SERVICE INFO – INA 0033

Optisk og teknisk ændring af styrerulle 532 0410 20

Bilernes producenter:	Mercedes, Setra
Modeller:	
Mercedes:	Citaro Conecto Travego
Setra:	ComfortClass
Motorer:	12.0 l / 185 - 310 kW
Mercedes:	OM 457.942 OM 457.934 OM 457.940 OM 457.936 OM 457.938
Setra:	OM 457.941 OM 457.944
OE-nr.:	
Mercedes	A000 550 13 33
Best. nr.:	532 0410 20

Billede 1: 532 0410 20
- gammel udførelse

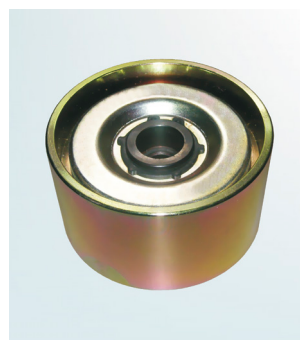
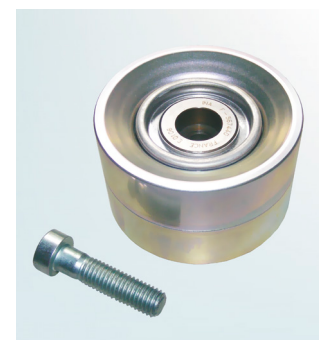
Indenfor rammerne af fortsat udvikling af vores produkter har vi ændret styrerulle med ordrenr. 532 0410 20.

Nærværende serviceinformation giver en forklaring på optiske forskelle mellem den eksisterende og nye specifikation. Foruden den nye fremstillingsmåde er den nye rulle også lettere (657 g modsat 966 g for den gamle rulle).

M10x40 skrue (se billede 2) leveres som supplement til den nye version.
Denne skrue erstatter fastgøringsskrue M10x35, som har fastgjort den eksisterende rulle (se billede 1).
